Entwurf: Empfehlungen Klimaökologie

Neue Planvariante durch das autochthone Strömungsfeld überlagert.

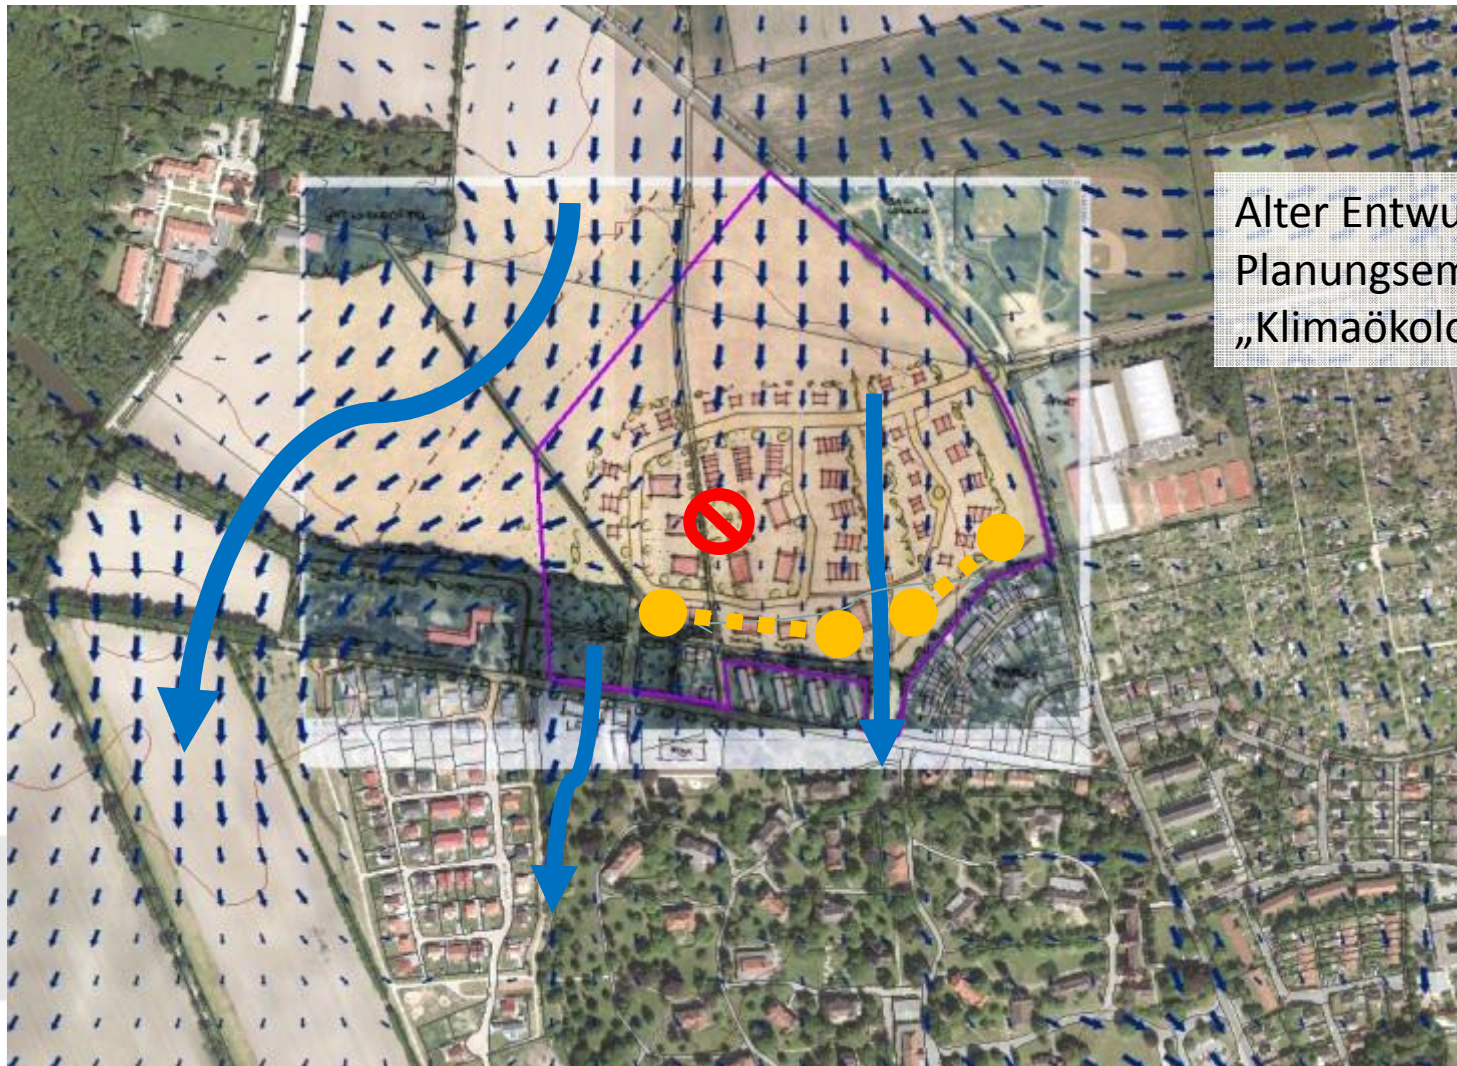
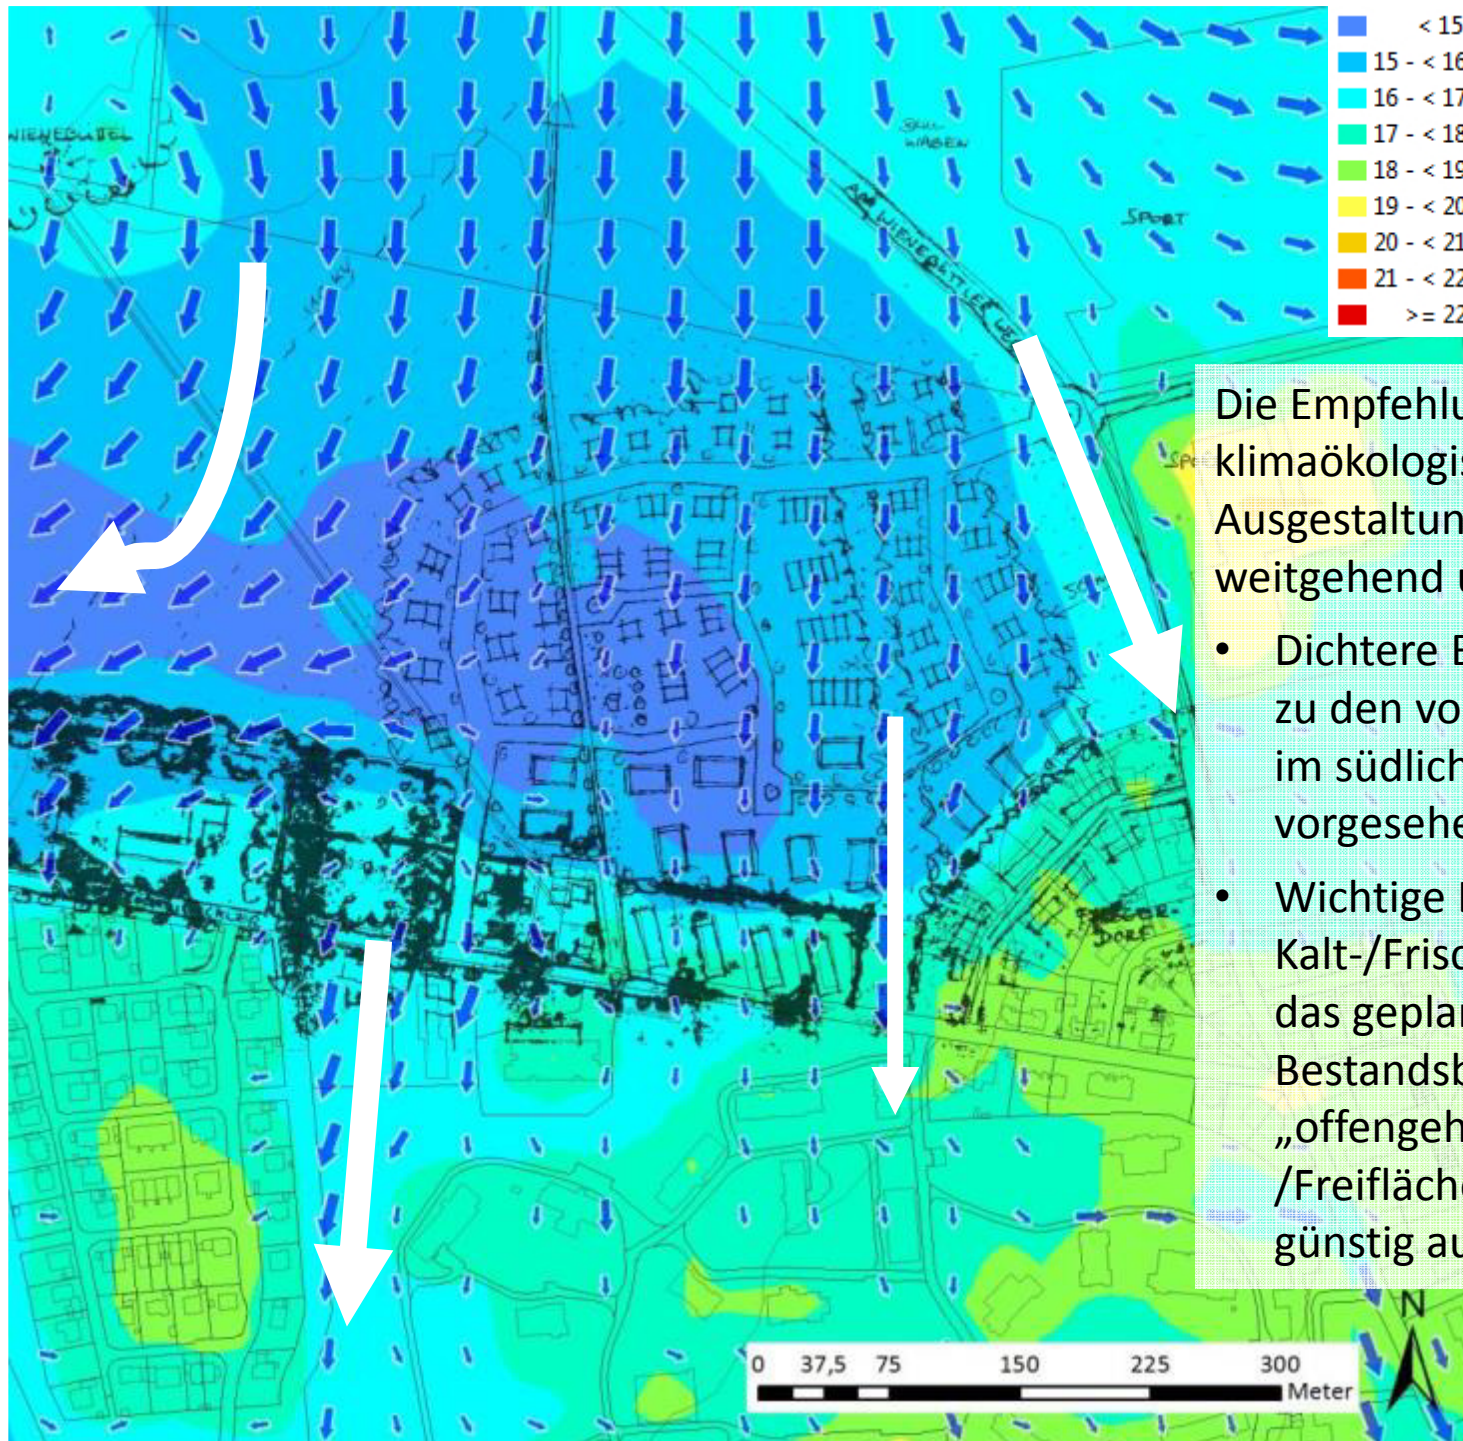
Die Empfehlungen für eine klimaökologisch günstige Ausgestaltung des Vorhabens sind weitgehend umgesetzt worden:

- Dichtere Bebauung angrenzend zu den vorhandenen Gebäuden im südlichen Planteil vorgesehen.
- Wichtige Leitlinien für den Kalt-/Frischluftransport durch das geplante Quartier in die Bestandsbebauung werden „offengehalten“ und als Grün-/Freifläche relativ strömungsgünstig ausgeformt.
